Van: [REDACTED]
Verzonden: woensdag 19 juli 2023 12:04
Aan: [REDACTED]
CC: [REDACTED]
Onderwerp: Aanvullend wateradvies 'Toevoegen 25 woningen en voedselbos Eastermar'

Op 19-06-2023 heb je de digitale watertoets doorlopen voor het plan: 'Toevoegen 25 woningen en voedselbos Eastermar', waarvoor onze dank. Uit de beoordeling van het plan vragen we je aandacht voor de volgende punten:

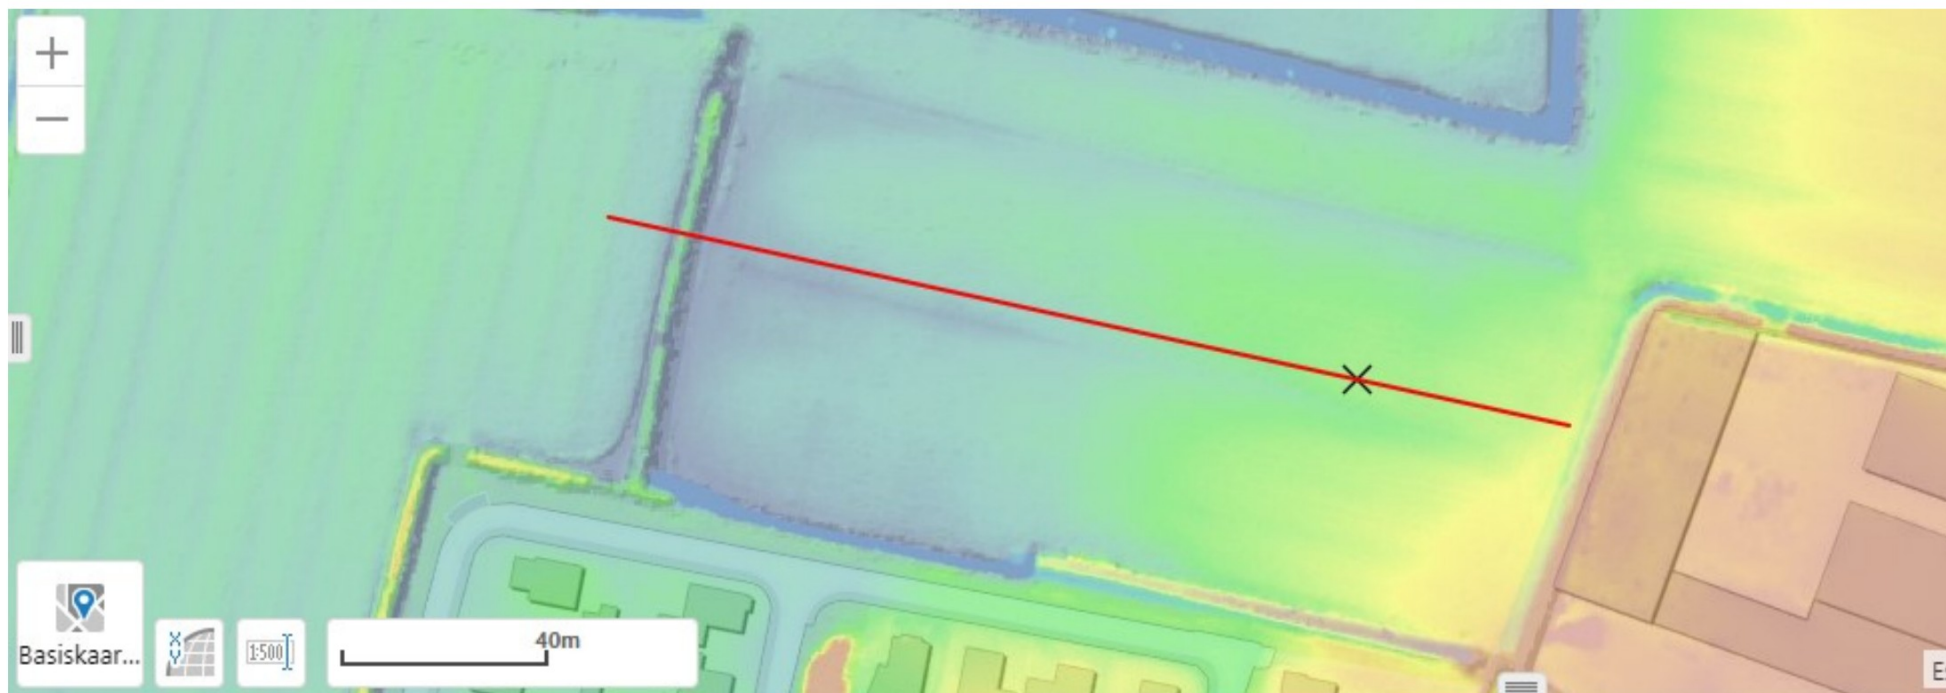
- Het projectgebied ligt 'vrij voor de boezem' dit houdt in dat het gebied niet door een regionale- of boezemkade wordt beschermd. Om problemen te voorkomen is voldoende aanleghoogte noodzakelijk.
Het maatgevend boezempeil 1/ 100 jaar in dit gebied = 0,01 + N.A.P, het maaiveld ligt hier nu al ruim boven dus bouw op maaiveldhoogte zou voldoende zijn. (zie ook onderstaande hoogtekaart / profiel) .
In de toelichting van het ruimtelijk plan moet dit worden aangegeven, het één en ander volgens de leidraad watertoets.

ProfileTool

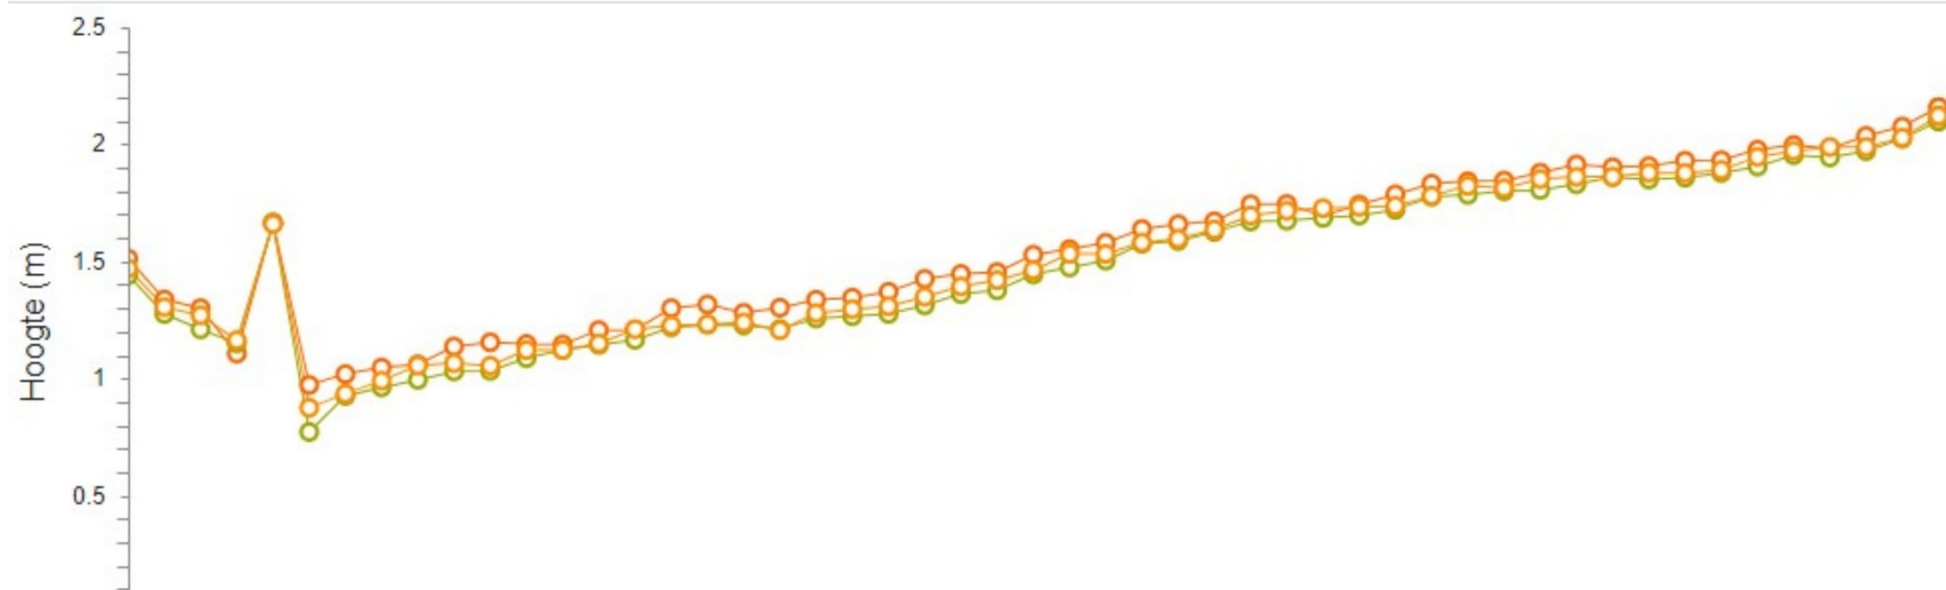
- Het afkoppelen van het regenwater is in dit geval nog wel een aandachtspunt, de voorgestelde plaats van de Wadi/ Berging ligt een stuk hoger dan de plaats van de te bouwen woningen.
(zie ook hoogtekaart en profiel) Ik begrijp dat deze inrichting vanuit woongenot / uitzicht de beste inrichting is, qua watersysteem zou te beter zijn om op de hoogste plaats te bouwen en de wadi op de laagste plaats te realiseren.
Deze inrichting is mogelijk, maar vergt wel meer aanpassingen om het regenwater naar de wadi/ berging af te voeren

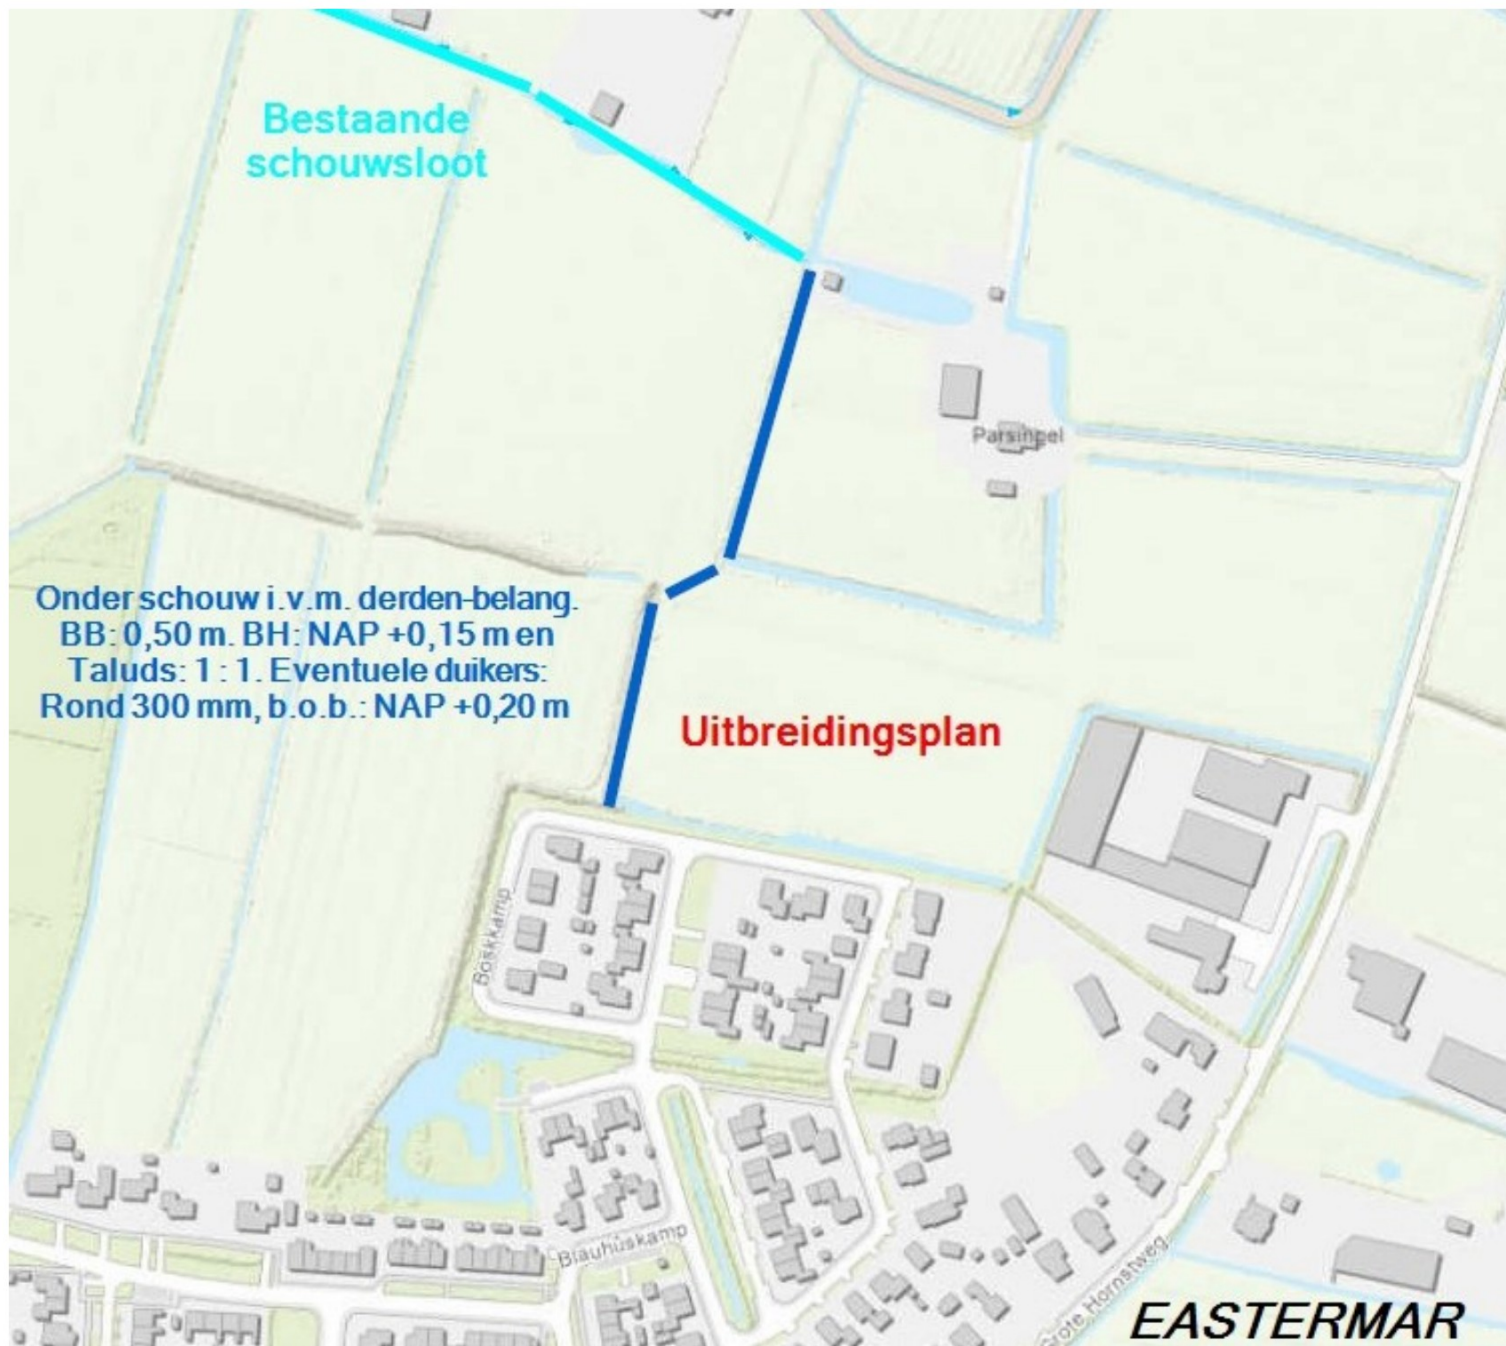
- Door de nieuwe ontwikkeling krijgen de bestaande watergangen een 'derden belang' Om zeker te zijn van voldoende waterafvoer/ onderhoud van deze watergangen is het noodzakelijk deze onder schouw te plaatsen. Dit zal door de initiatiefnemer/ gemeente (zorgplicht) geïnitieerd moeten worden door overleg met aanliggende eigenaren en vergunningaanvraag. Het onder schouw stellen van de sloten is tijdens het vooroverleg ook benoemd, hieronder een kaart met de bewuste watergang en de dimensionering waarin deze (schouwwaardig) moet worden opgeleverd.
Ook in het ruimtelijk plan moet vervolgens met de aanwezigheid van schouwwater zowel in de toelichting, regels en verbeelding rekening worden gehouden (vgl. leidraad watertoets)
